改善箇所説明図

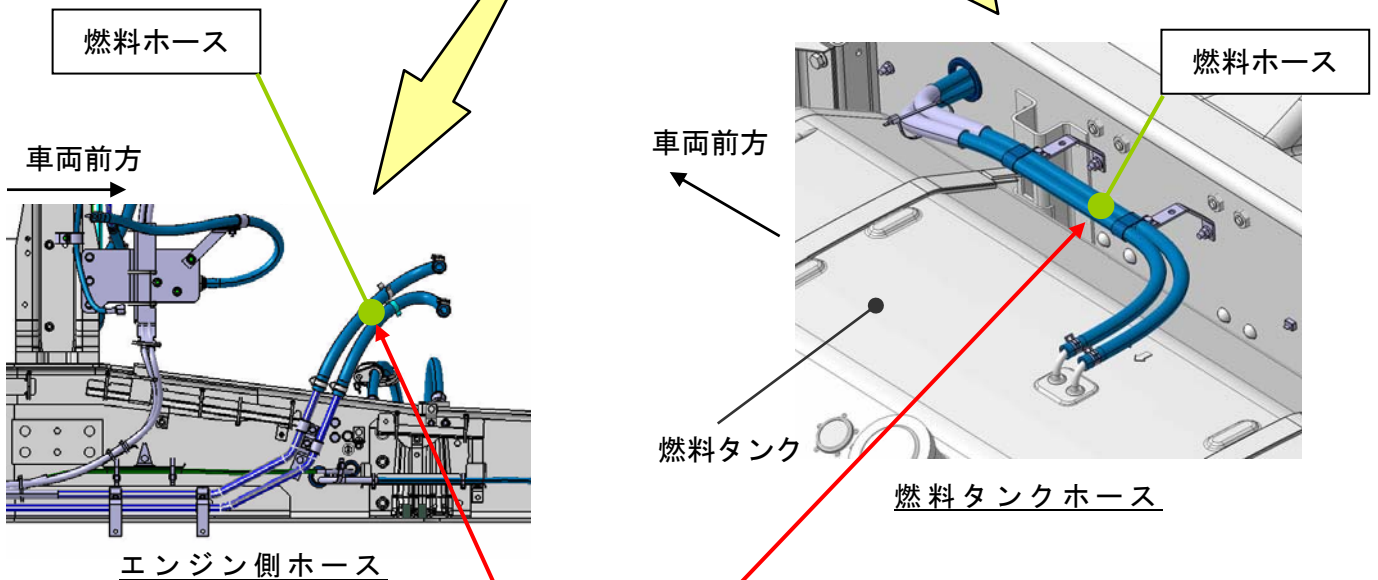
基準不適合発生箇所

大型トラック・バスにおいて、燃料ホースから溶け出した亜鉛が軽油中の成分と反応して生成された化合物によって燃料噴射装置の内部バルブが固着する場合があります。そのため、エンジンの異音、白煙の発生、エンジン制御システム異常の警告灯点灯などが生じ、最悪の場合、エンジンの始動不良や吹け上がり等に至るおそれがある。

改善措置の内容

全車両、燃料ホースを対策品に交換する。また、エンジンを点検して燃料噴射装置に異常が認められたものは全数交換する。

注：□は、交換する部品を示す。
